回复：独立设计顾问报告

设计顾问报告

76 PLACE *at Market East*

设计评审 (1)

现有环境 - 位置图 - 时尚区 (Fashion District) 图片来源：2023 年 11 月市政设计审查提案

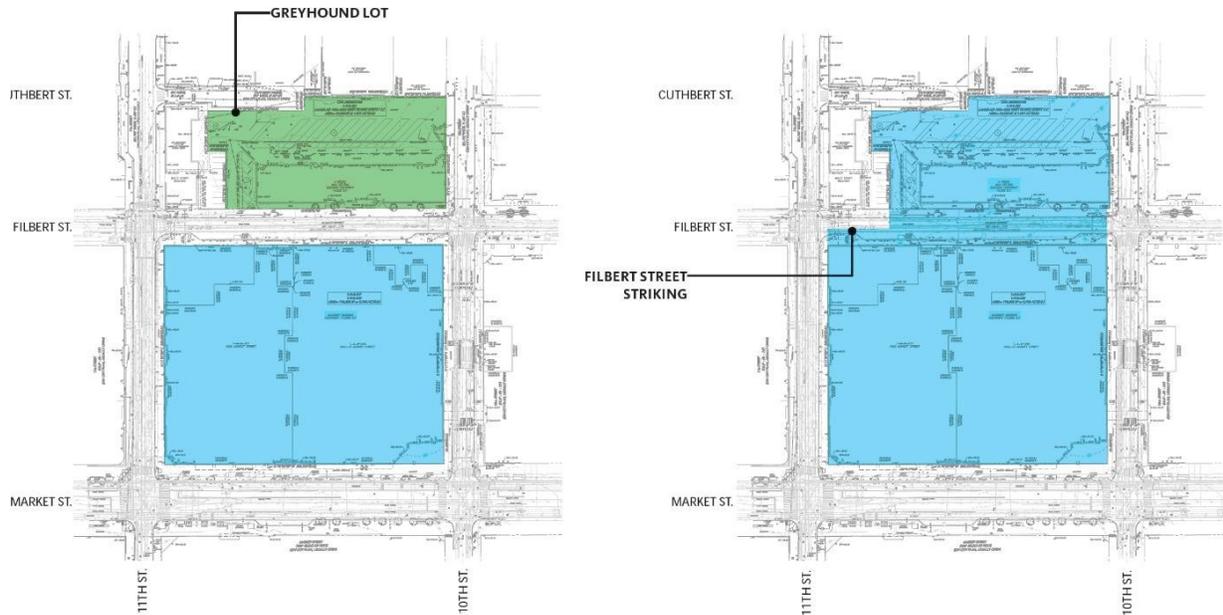
- 3. 场地边界：**评审小组认识到，收购和拆除位于市场街、第 10 号街、第 11 号街和卡士伯街 (Cuthbert Street) 相邻街区西北角的停车楼和酒店将会面临巨大的困难。这样一来，排在外在的地块在某种程度上会限制该球馆的几何形状。尽管如此，该新球馆的拟议场地面积对于拟议用途来说还是勉强够用。

拟议 | 地块合并计划。图片来源：2023 年 11 月市政设计审查提案

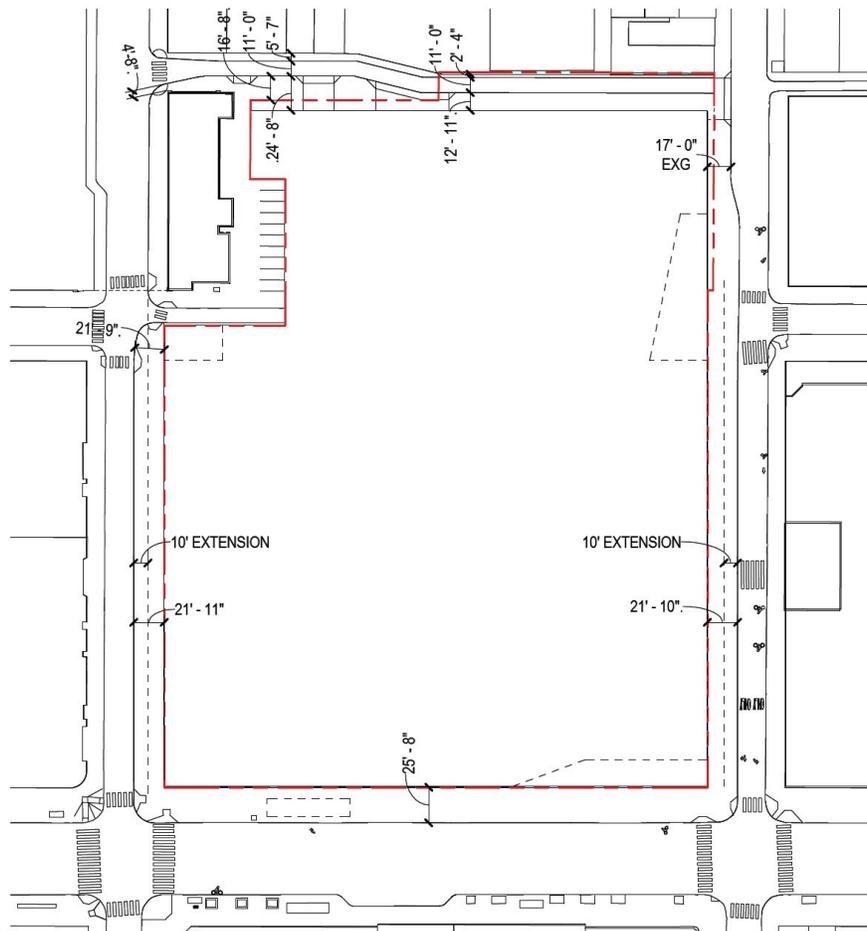
4. **榛子街 (Filbert Street) 禁行**：撤销市中心任何道路的通行权都应极度谨慎。我们认为，鉴于新球馆的总体规模和计划，禁行榛子街 (Filbert Street) 是合适的。

提议 I 人行道修改。图片来源：2023 年 11 月市政设计审查提案

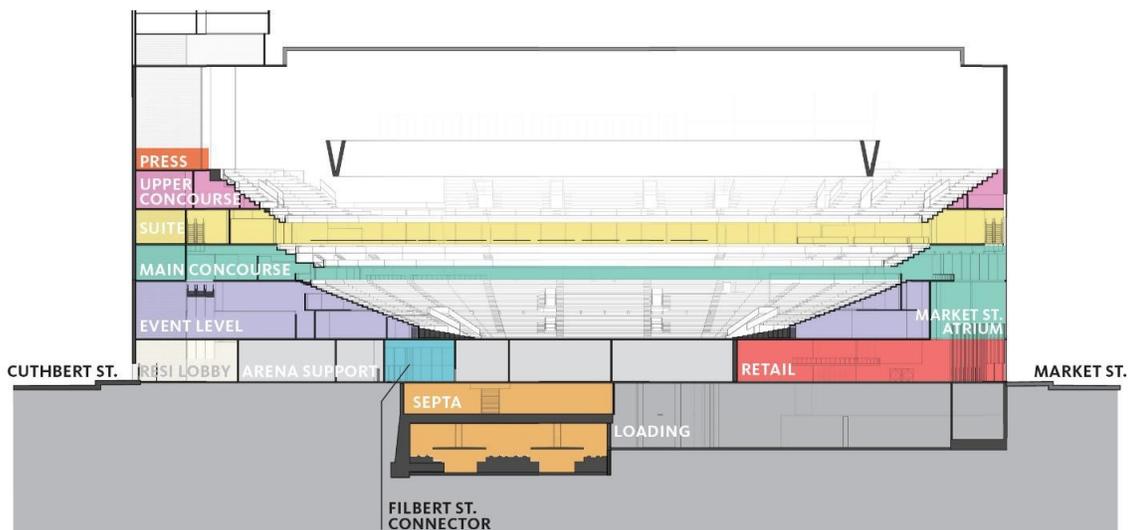
5. **拓宽人行道**：评审小组同意开发商关于拓宽新球馆周边四条街道（第 10 街、市场街、第 11 街和卡士伯街 (Cuthbert Street)）的人行道的提议，这是完全合适的，且有助于改善活动日球馆周边的行人通行环境。在 10th Street, Market Street, 11th 在非活动日，较宽的人行道上不会出现拥堵情况。至于人行道的具体尺寸，虽然越宽越好，但我们认识到，除市场街外，现有的街道路权本就不宽裕。我们认为，关于拓宽人行道的提议是一个合理的折中方案，既能保证足够的人流量，又能保证竞技场周围的车辆通行。同时，在我们看来，不对人行道进行加宽将会是一个错误的选择。

拟议市场街立面。图片来源：2023 年 11 月市政设计审查提案

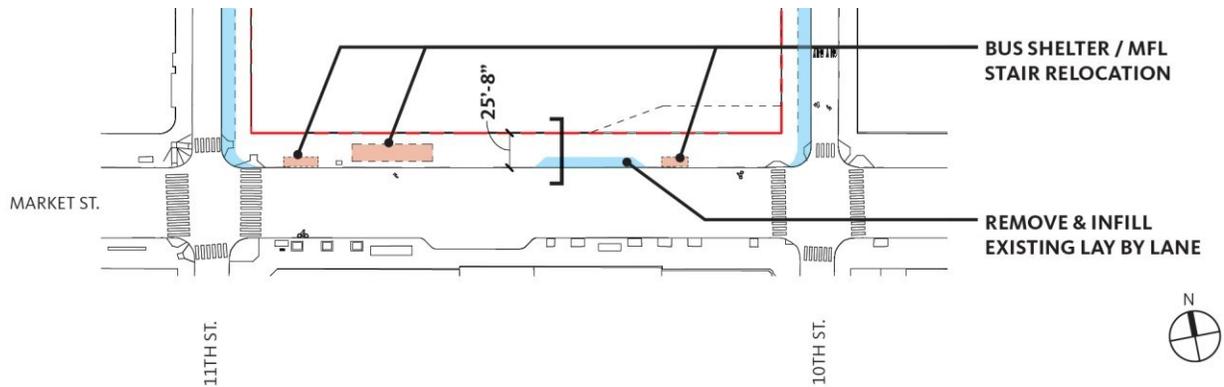
- 8. 透明度：**虽然建筑外立面的具体结构仍在设计中，但我们对提交的效果图中建议的透明度表示认可，这将有助于激活市场街、第 10 号街和第 11 号街。我们同时也认可所标示的连接时尚区购物中心 (Fashion District Mall) 的第 10 号街大桥的高透明度。

底层平面图。图片来源：2023 年 11 月市政设计审查提案

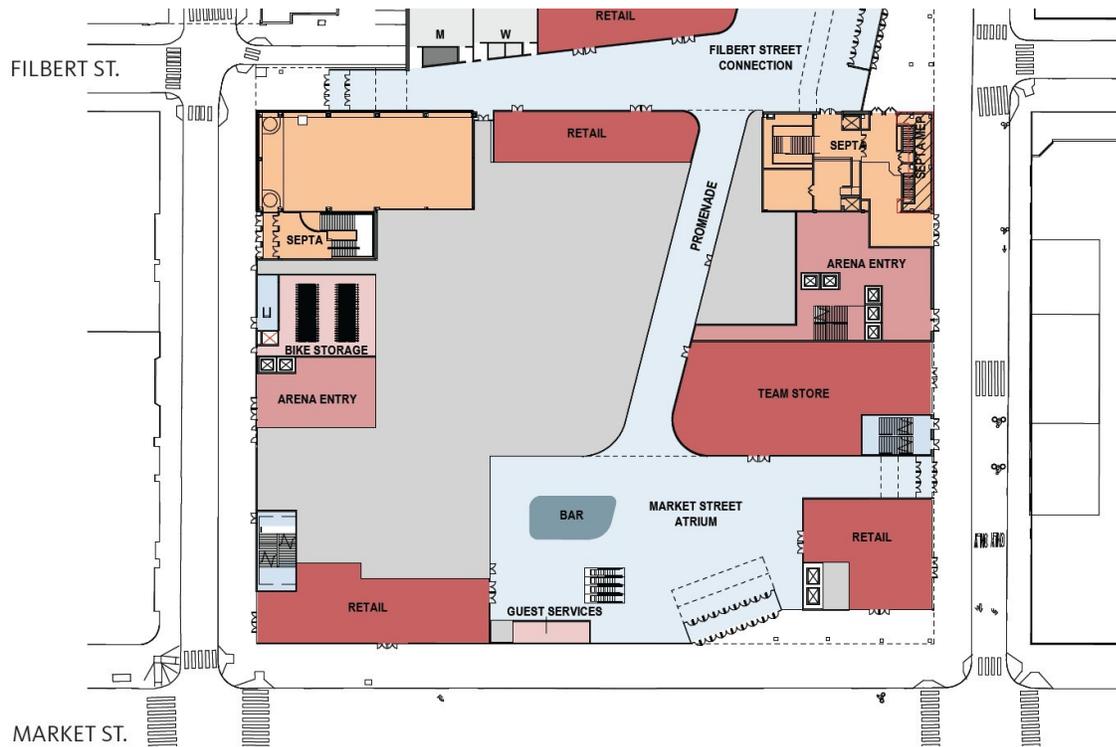
- 1. 底层平面图：**根据提交的底层平面图显示，有大量未指定用途的空间，据推测这些空间是用于有地面出入需求的球馆辅助功能。鉴于这一层对公共区域和城市设计的全面成功至关重要，我们要求提供更完整的平面图。

拟议屋顶效果图。图片来源：2023 年 11 月市政设计审查提案

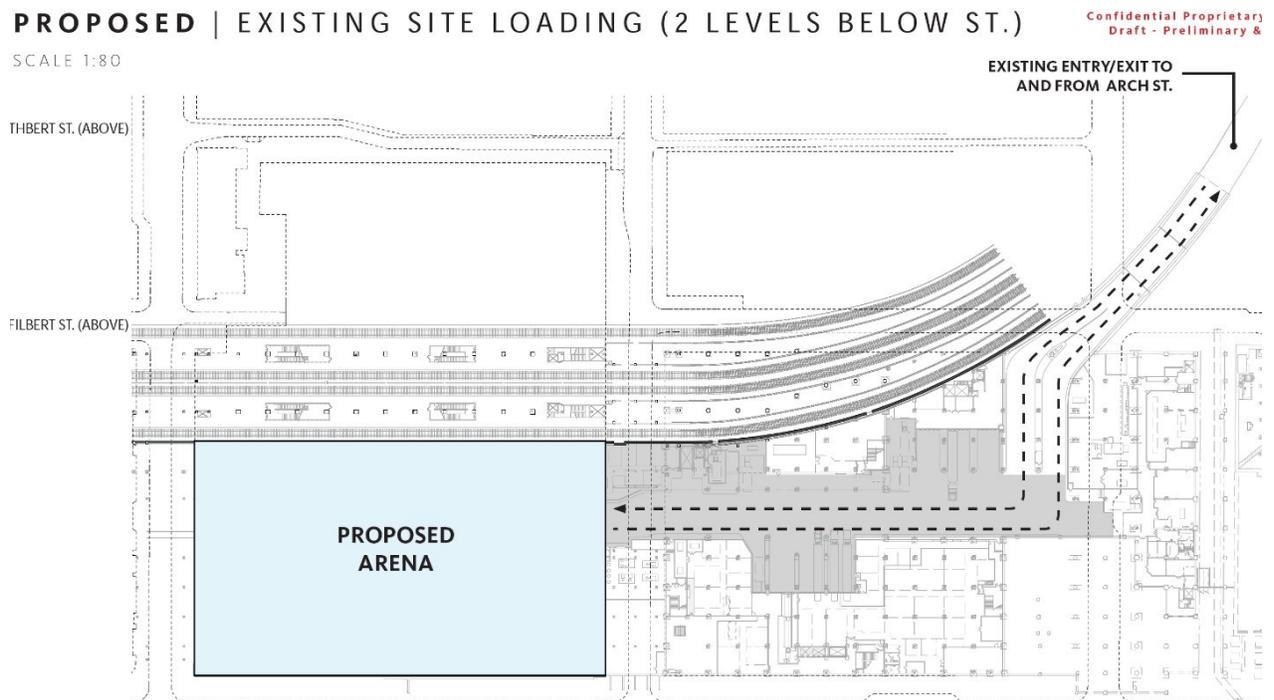
5. **屋顶：**未提供屋顶平面图。在市政设计审查提案第 21 页的效果图中，我们可以看到（推测是）一个朝上的发光标志和一些植物，但是并未清楚显示球馆屋顶是否有任何空间被占用。

部分截图 - 拟议第 10 号街大桥边界。图片来源：2023 年 11 月市政设计审查提案

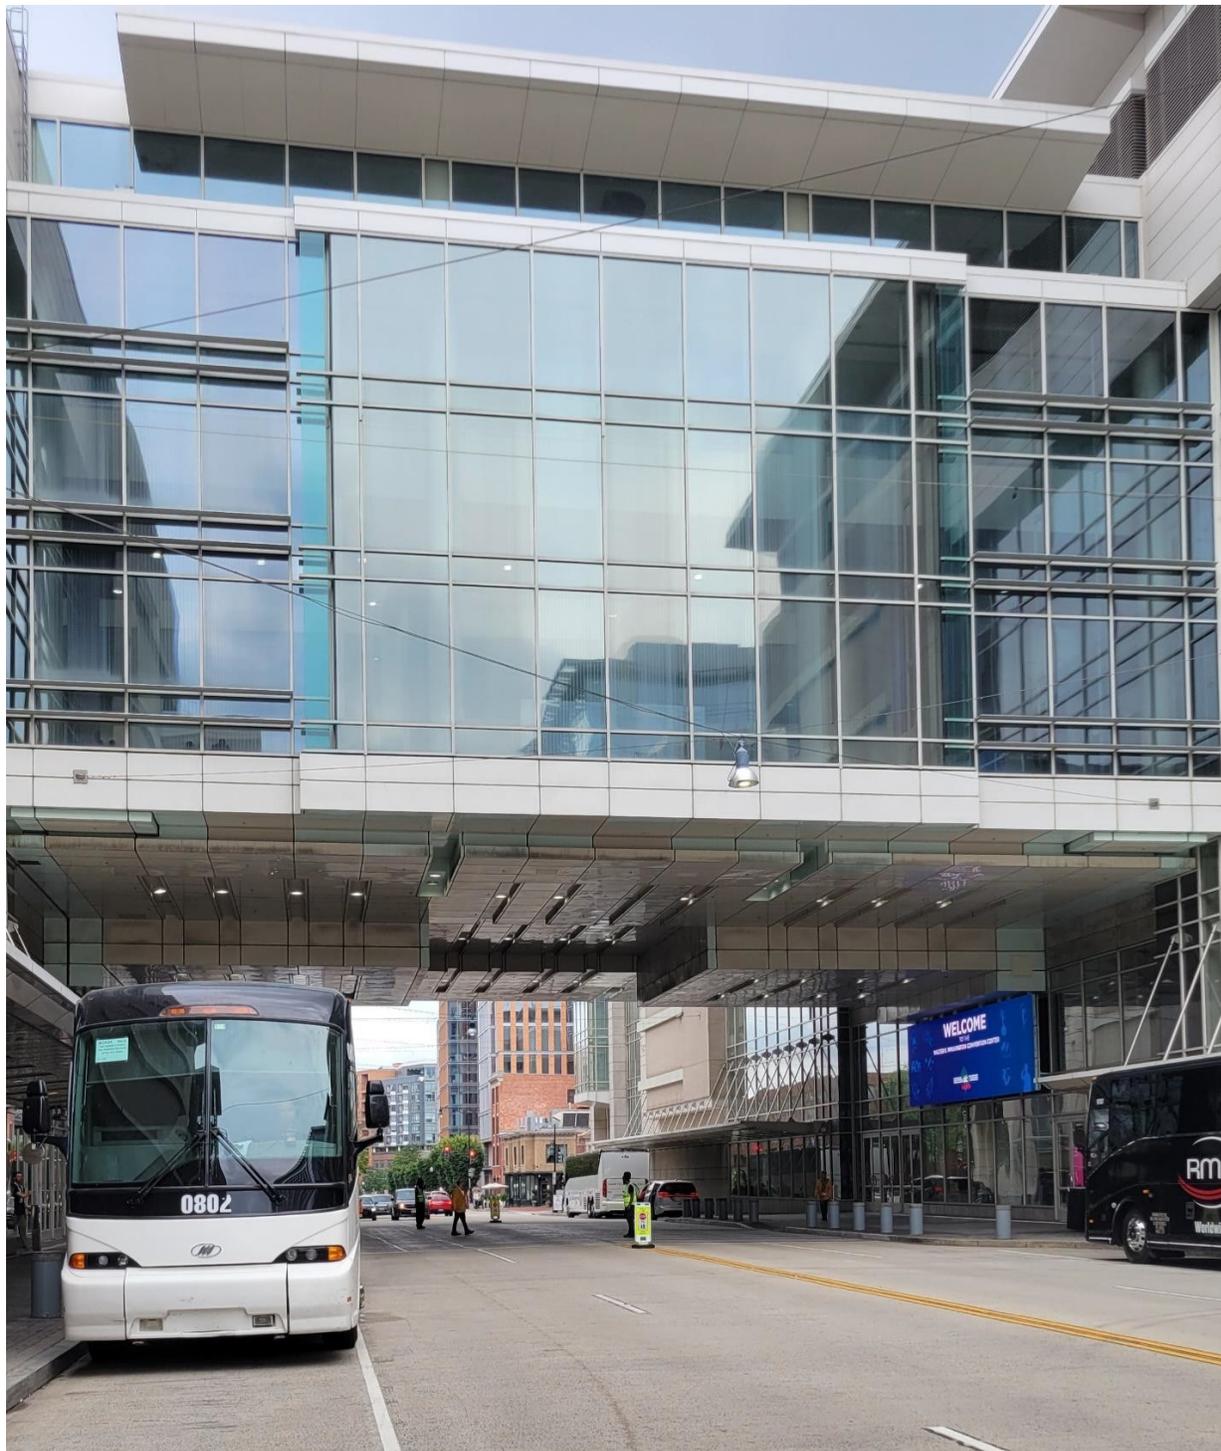
- 第 10 号街大桥：**横跨公共街道的大型桥梁总是会引起公众的关注，因为它们会遮挡日光和天空。我们建议尽可能缩窄第 10 号街 连接处的占地面积，尽可能抬高桥的底部（底面标高），建筑师应特别注意桥底的设计，因为它位于公共道路上。有顶的街道往往会显得过于昏暗，光线不足，给人一种不祥的感觉。在设计过程中，除了考虑足够或独特的照明，还应特别关注所选材料及其反射性。同时，通过细节设计营造出一个热情且充满活力的空间。下图展示了一条位于建筑物下方经独特设计的公共人行道。照片所示是一架横跨华盛顿特区一条城市街道的大桥下方的垂直净空。预估该垂直净空的高度为 27 英尺。而拟议净空的高度为 19 英尺 10 英寸，远远低于这个高度。

流通 | 到达门行人分流研究。图片来源：2023 年 11 月市政设计审查提案

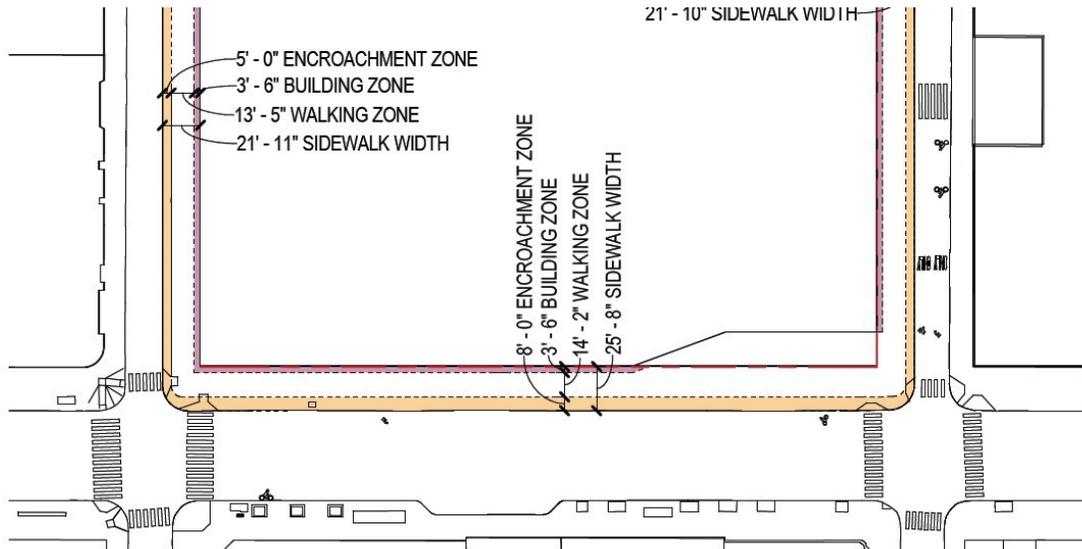
- 3. 结构：**我们认为，就支撑球馆和住宅楼所需的结构类型和数量而言，效果图过于乐观。图中大多没有显示立柱。我们担心的是，随着结构问题逐渐成为现实，与该市政设计审查提案所示相比，建筑的特征将发生重大变化。
- 4. 外部激增应对空间：**虽然我们对市政设计审查提案第 49 页显示的各个入口的预估到达人数并无实质性异议，但我们担心，第 10 号街和市场街以及第 11 号街和榛子街 (Filbert Street) 物业线内的激增应对空间会不足。

评审小组希望扩大第 11 号街和榛子街 (Filbert Street) 入口处的室外激增应对空间，并将前厅向东推远一些。关于第 10 号街和市场街入口，我们只能说入口外的空间越大越好。对于流量较小的入口，其门几乎与街道墙面齐平也不会引发担忧，虽然任何开向人行道的门都应采用凹陷设计或在设计上应尽量减少与人行道行人间的潜在冲突。

截面详情。图片来源：2024 年 3 月市政设计审查提案

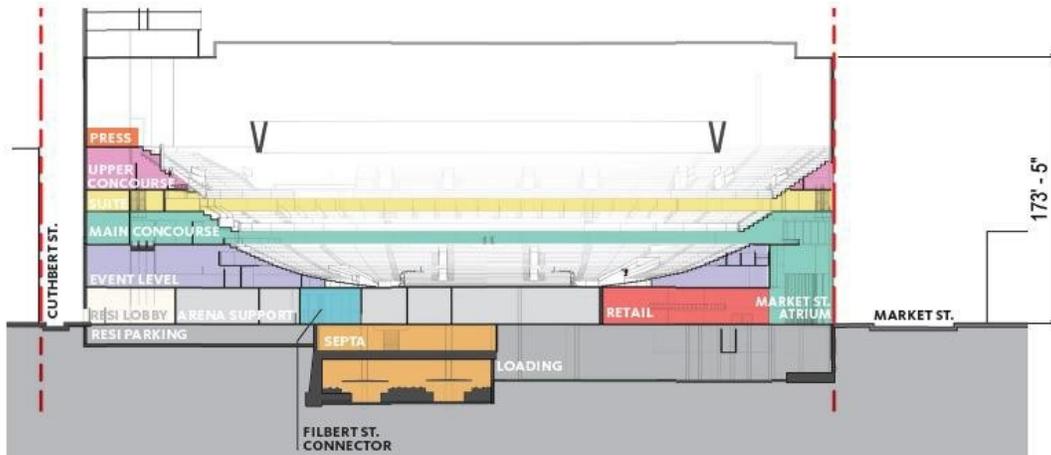
11. 建筑物高度：从下面建筑横截面图提供的信息来看，173 英尺 5 英寸的拟议建筑高度似乎是现实且适当的。

入口详情。图片来源：2024 年 3 月市政设计审查提案

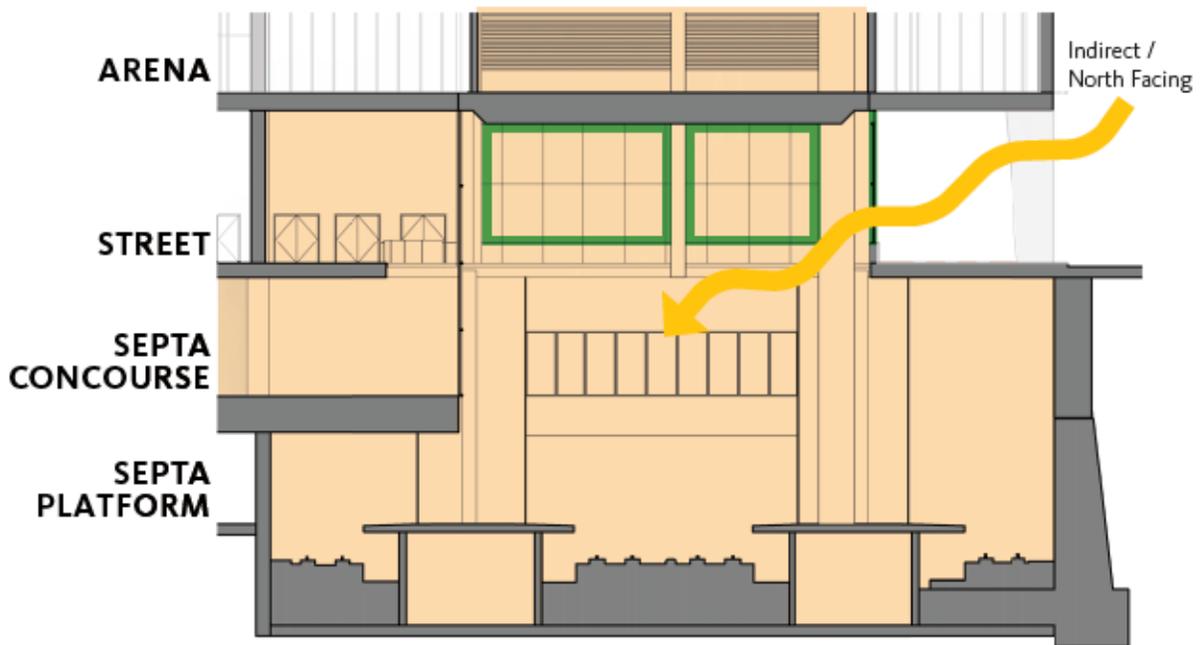
12. 迁移后的榛子街 (Filbert Street) 入口：评审小组注意到，相较于 2023 年 11 月提交的上一份提案，修改后的榛子街 (Filbert Street) 入口和大门位置有所改善。新提议的折中方案可以让更多的光线和空气进入 SEPTA 站和杰斐逊区域铁路站台 (Jefferson Regional Rail Platform)。

活动日效果图。图片来源：2024 年 3 月市政设计审查提案

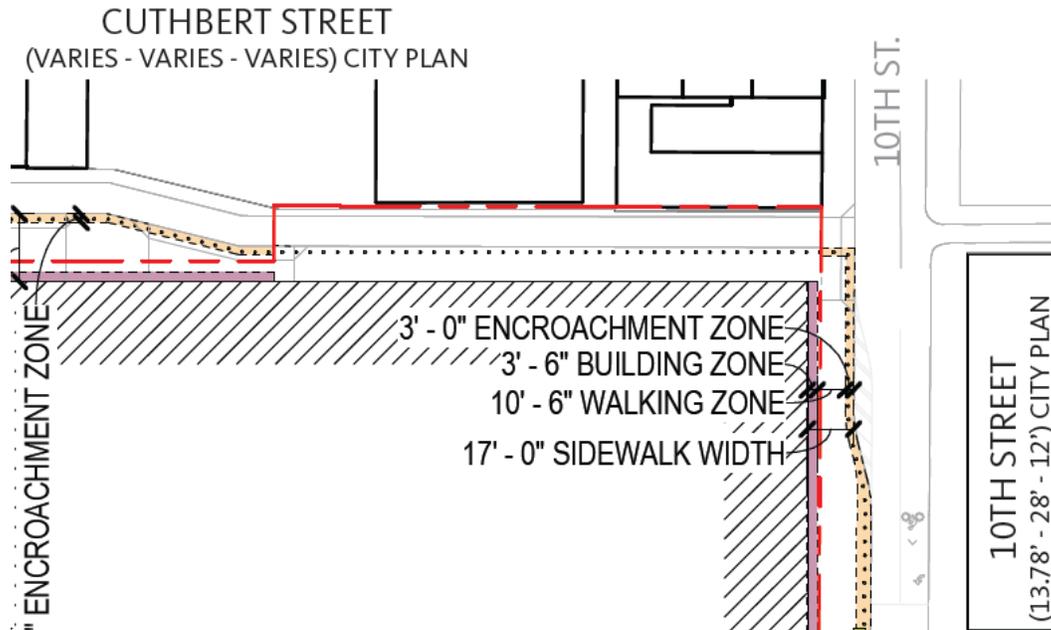
11. 结构支持：设计评审小组仍然不清楚究竟是什么支撑着玻璃幕墙（和球馆）。结构说明仍然非常概念化且难以令人信服。

人行道平面图详情。图片来源：2024 年 3 月市政设计审查提案

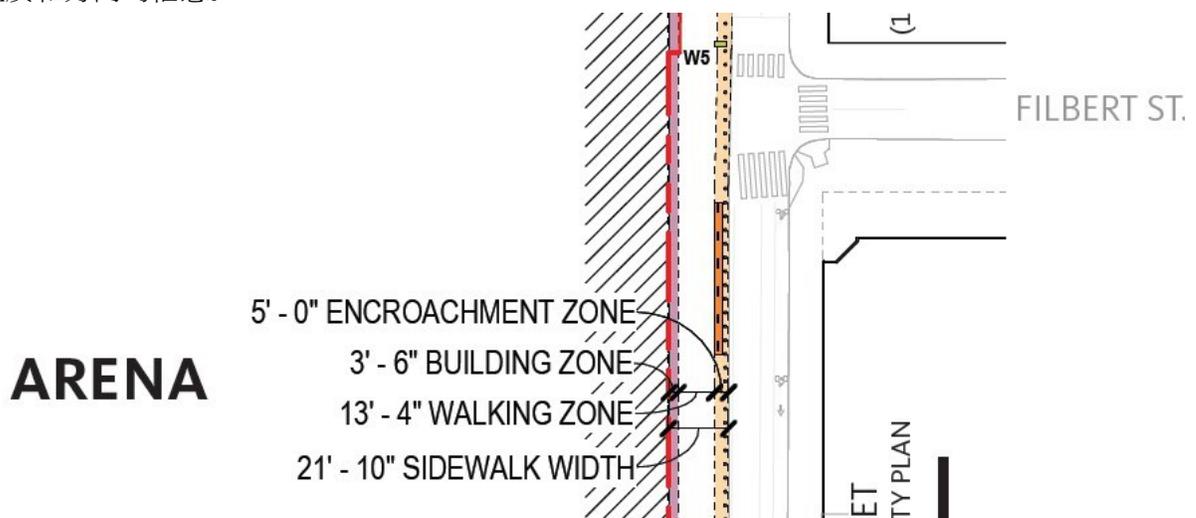
14. 人行道尺寸：卡士伯街 (Cuthbert Street) 部分路段的人行道缩至最小宽度。需要提供更多有关拟议立面和住宅/球馆出入口的信息。该空间是否也计划用于承担短期装卸功能？

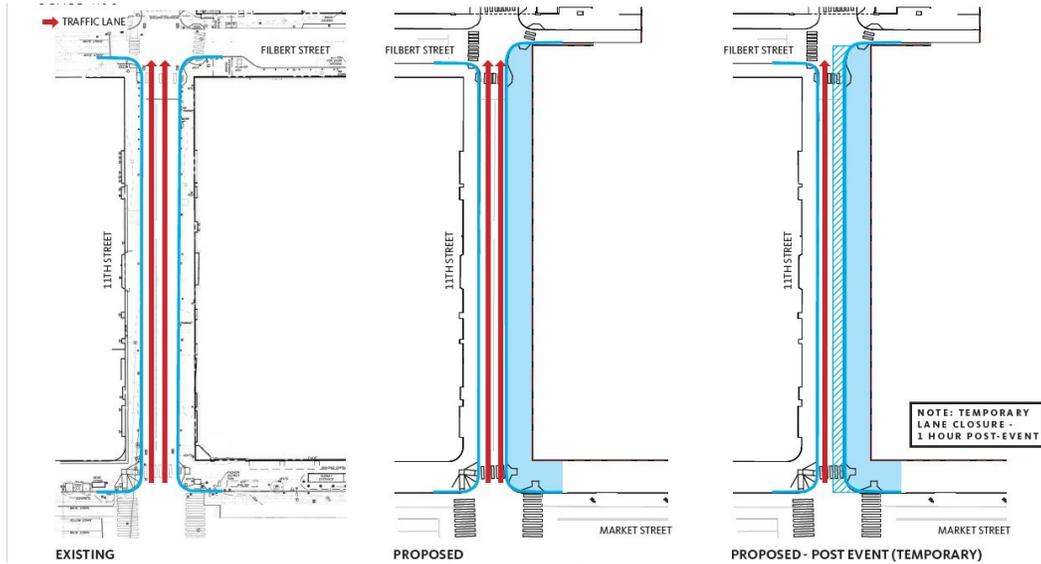
16. 活动管理计划：提案人在该提案第 27 页中说道：“将编制一份运输活动管理计划.....”。该活动管理计划可能会对设计的各个方面产生影响。需要提供更多信息。

17. 临时车道封闭：提案陈述道：“注：临时车道封闭 - 活动后 1 小时”。不清楚活动结束后封闭车道的目的是什么。设计的车道封闭方式也有问题。是采取临时措施（活动日安全锥或柔性柱），还是通过更具永久性的设计措施（如铺设作业）来进行封闭？还需要提供更多有关拟议封闭设计方面的信息。

拟议底层平面图。图片来源：2024 年 3 月市政设计审查提案

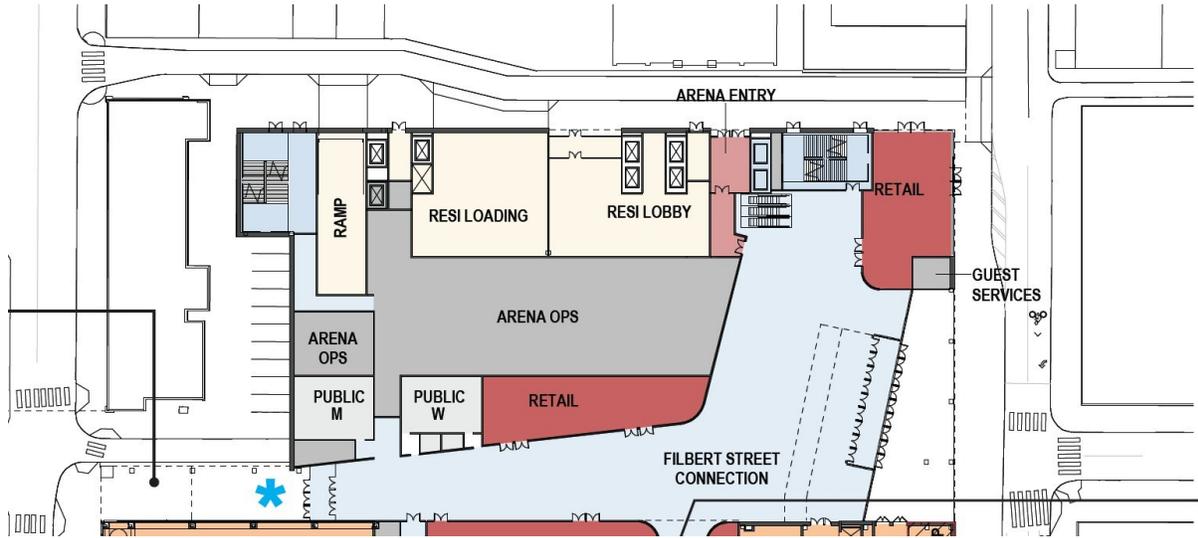
8. 已停用的内部空地：很遗憾，被指定为“球馆运营区”的区域仍是一个已停用的空地，正对着球馆的一个主要入口（第 10 号街）。
